Naturskyddsföreningen
Norrköping

Diariennr. SPN 2019/0199 214

Yttrande vid granskning över utställd detaljplan för Jursla 1:26 och Björnviken 2:2, Jursla och Kvillinge, Norrköping

Utdrag ur
Miljökonsekvensbeskrivningen
som visar hur föreslagen DP
påverkar flera biotopskyddade
och strandskyddade områden
negativt.

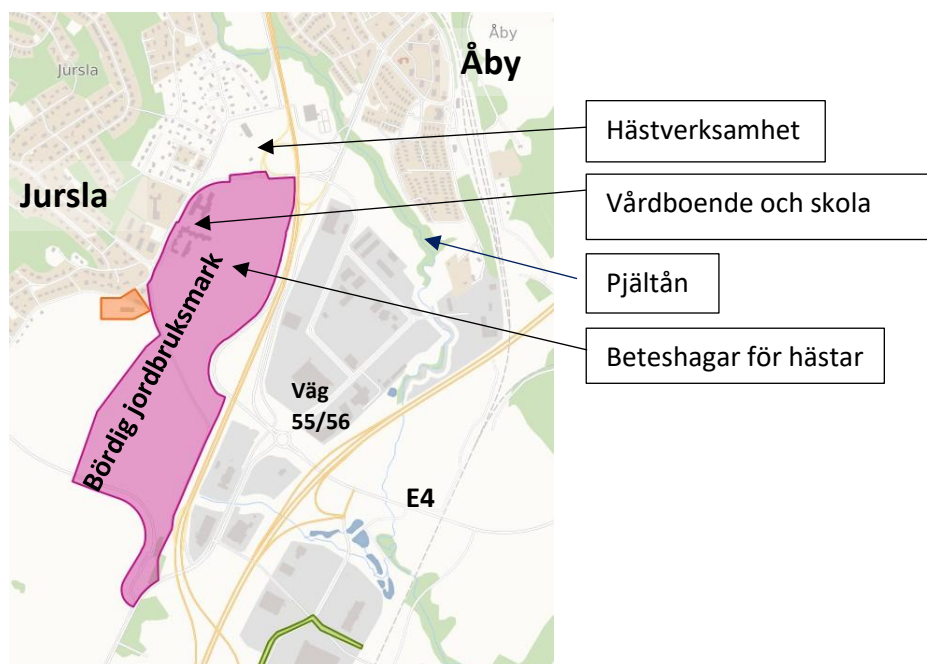
Negativa åtgärder kvarstår med borttagande, via ansökan om dispens, av flera biotopskyddade områden. Naturskyddsföreningen vill se bibehålla biotopskydd och att områden med fridlysta växter och mossor förblir orörda. Vidare motsätter vi oss kulvertering och all exploatering vid biotopskyddade och strandskyddade bäckar.
